TRANSPORDIAMET

Meie 14.11.2024 nr 7.1-2/24/19076-2

### **Paavli kinnistu projekteerimistingimuste eelnõu kooskõlastamine märkustega**

Joonis 1 Projekteeritava ristumiskoha võimalik asukoht

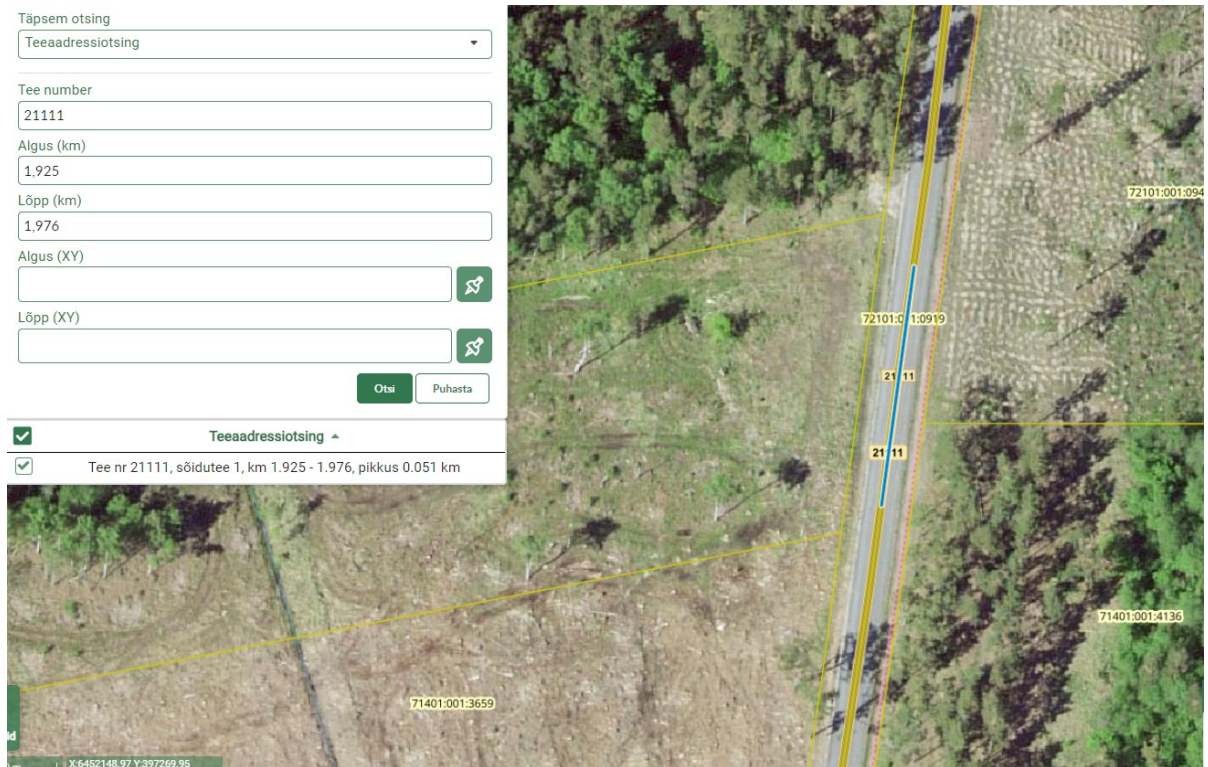
4. Projektis kasutada riikliku teeregistri (<http://teeregister.riik.ee>) põhiseid teede numbreid ja nimetusi.
5. Juurdepääs kavandada riigitee km 1,925-1,976 vahemikku projekteeritava ristumiskoha kaudu (vt joonis 1). Riigiteele uue ristumiskoha rajamisel lähtuda kirja lisast. Kuna kinnistule puudub ehitustegevuseks sobilik juurdepääs, siis peab ristumiskoht olema välja ehitatud ja Transpordiametile üle antud enne elamu ehituse alustamist kinnistul.
